**CLIO R3T**

REFERENCE	BULLETIN TECHNIQUE N°17 / TECHNICAL NEWS N°17
DATE	17/07/2015
SUBJECT	Tuyau de dégazage réservoir / Fuel tank breathing line
PART	Réservoir essence / Fuel tank

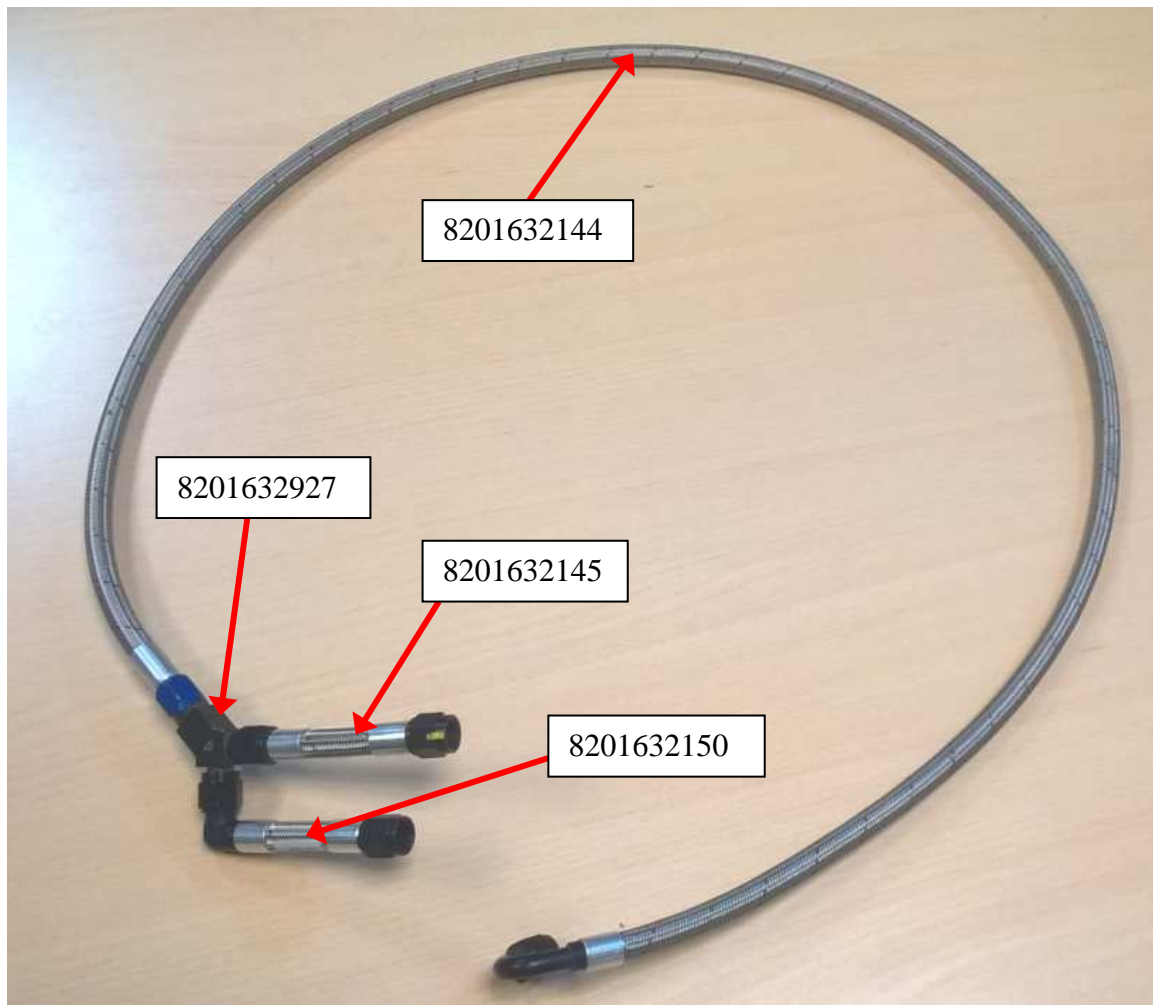
Afin de se mettre en conformité avec la nouvelle réglementation FIA (évolution 2015), un nouveau tuyau de dégazage de réservoir d'essence (4 références) est maintenant disponible à la vente chez Alpine. Celui-ci se place entre le réservoir et les clapets de mise à l'air et se met en lieu et place de l'ancien. Il n'y a pas besoin de changer le tuyau actuel après les clapets.

To comply with the new 2015 FIA regulation, a new fuel tank breathing line (4 references) is now available for sale at Alpine. It has to be placed between the fuel tank and the breathing valves and replace without any modification the old one. There is no need to change the actual hose after the valves.
